A-30 监理工程师通知回复单 (H) ★

工程名称: 广东新南达电缆实业有限公司屋顶分布式光伏发电项目 编号: SRGF-SXBM-007

我方接到编号为 SRGF-JXBM-007 的监理工程师通知单后, 已按要求完成了 相关的整改 工作, 现报上, 请予以复查。

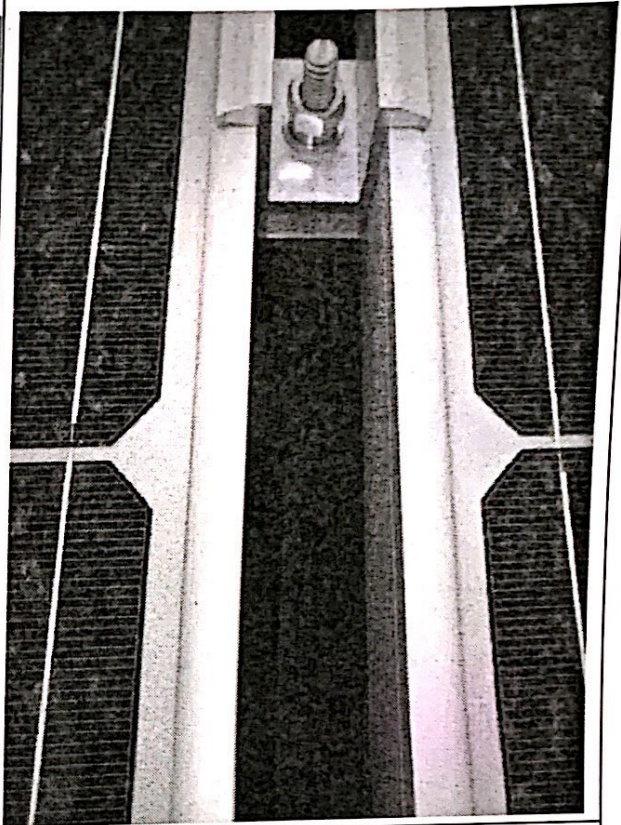
1. 线槽拐弯处存在二次加工, 未进行毛刺处理。

2. 部分阵列的组件中压块未安装到位, 不符合要求。

回复: 已安排施工人员将线槽拐弯处毛刺进行处理, 附整改照片。

回复: 组件中压块安装不到位, 已安排人员进行排查整改, 附整改照片。

3

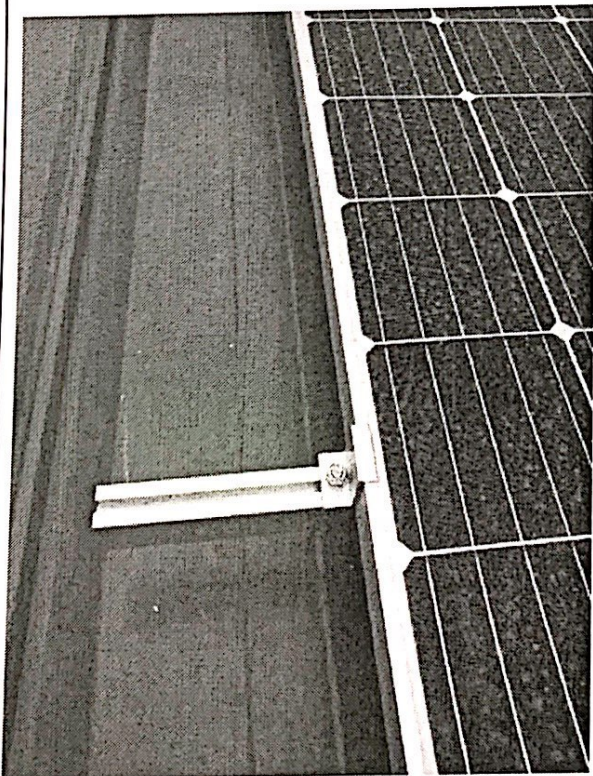
3. 部分阵列的边压块未安装到位, 及部分压块的螺栓松动。

回复: 边压安装不到位, 已安排人员进行排查整改, 附整改照片。
